Acuerdo 1856 Por el cual se aprueba la incorporación del cambio en los límites de generación y absorción de potencia reactiva de las unidades Tesorito 1 a Tesorito 11

Acuerdo Número: 1856	Fecha de expedición: 1 Agosto, 2024	Fecha de entrada en vigencia: 7 Agosto, 2024
--------------------------------	---	--

CURVA DE REFERENCIA

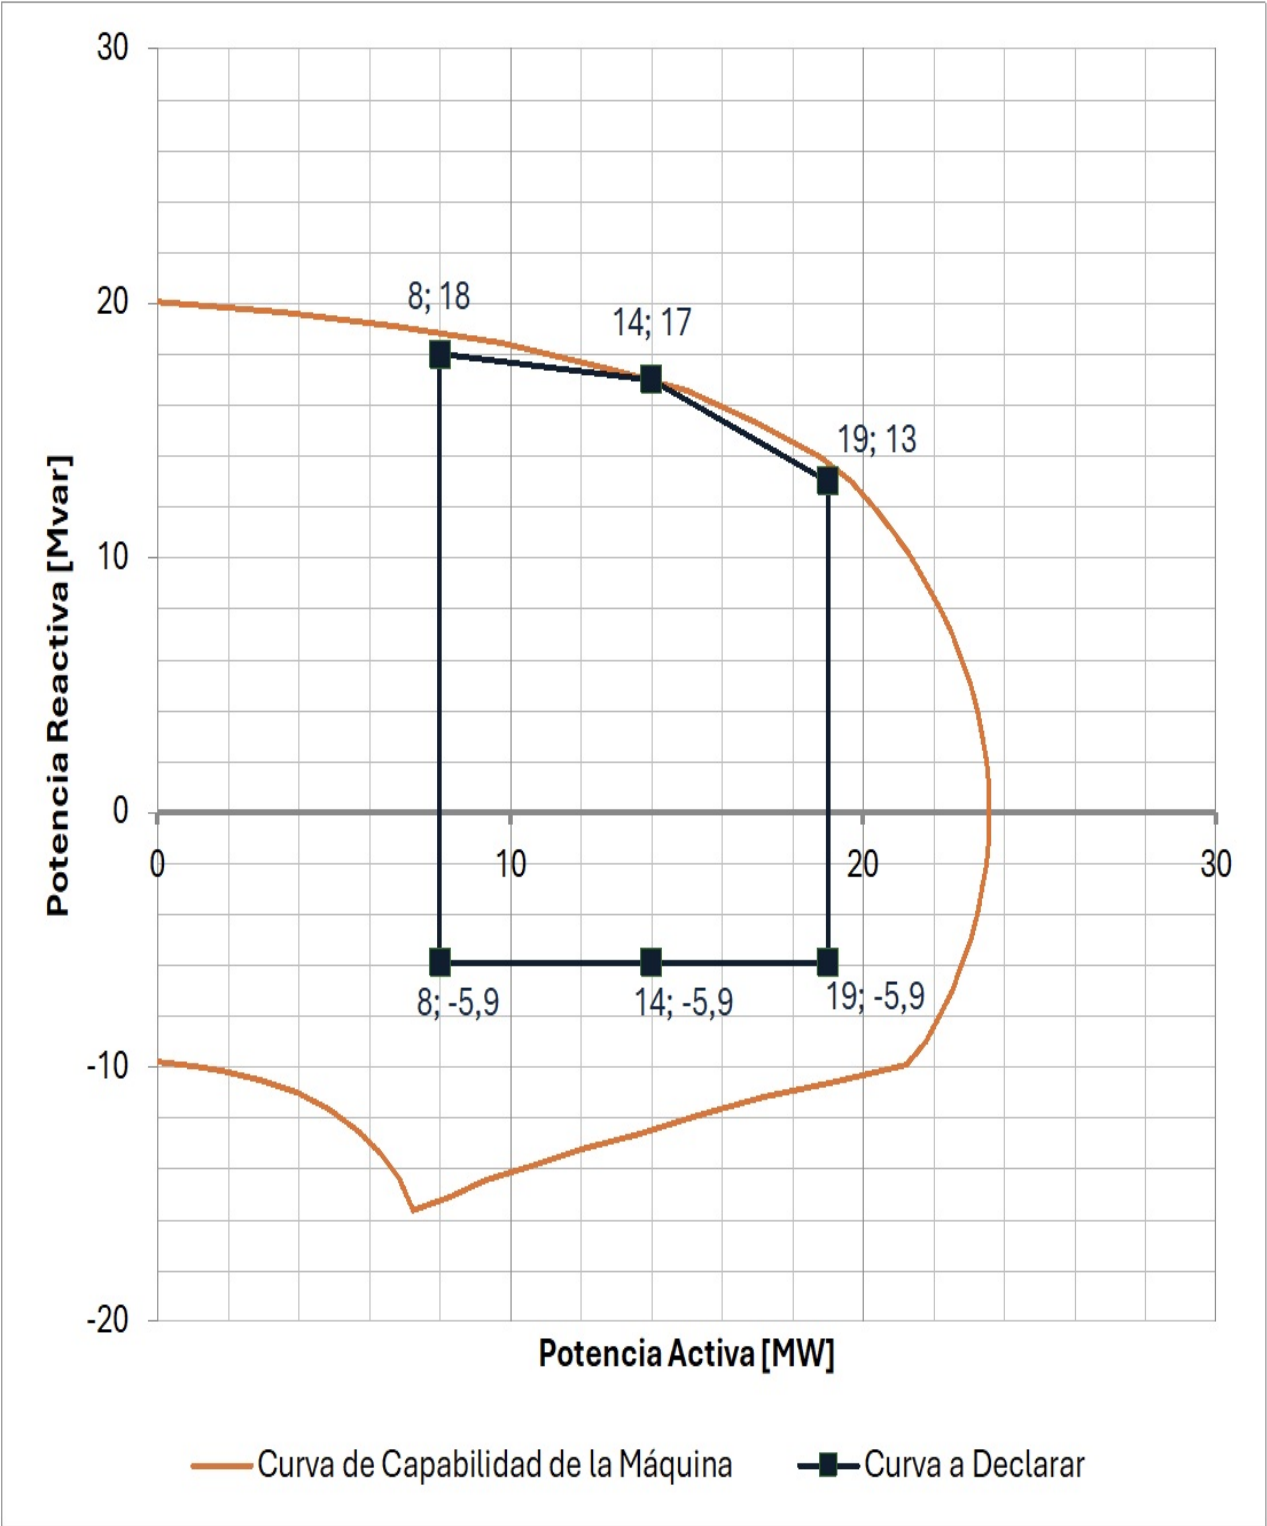
1	Aprobar la declaración de una nueva curva operativa de carga de las unidades Tesorito 1 a Tesorito 11, en las que se define la capacidad para entrega y absorción de potencia reactiva de las plantas en función
----------	--

de la potencia activa generada, como se presenta a continuación:

Unidad	Parámetro para modificar	P [MW]	Q [MVar] Valor Anterior	Q [MVar] Valor Nuevo
TESORITO 1 TESORITO 2 TESORITO 3 TESORITO 4 TESORITO 5 TESORITO 6 TESORITO 7 TESORITO 8 TESORITO 9 TESORITO 10 TESORITO 11	Capacidad de Absorción de Reactivos	8	-13	-5.9
		14	-13	-5.9
		19	-13	-5.9
	Capacidad de Generación de Reactivos	8	14	18
		14	14	17
		19	14	13
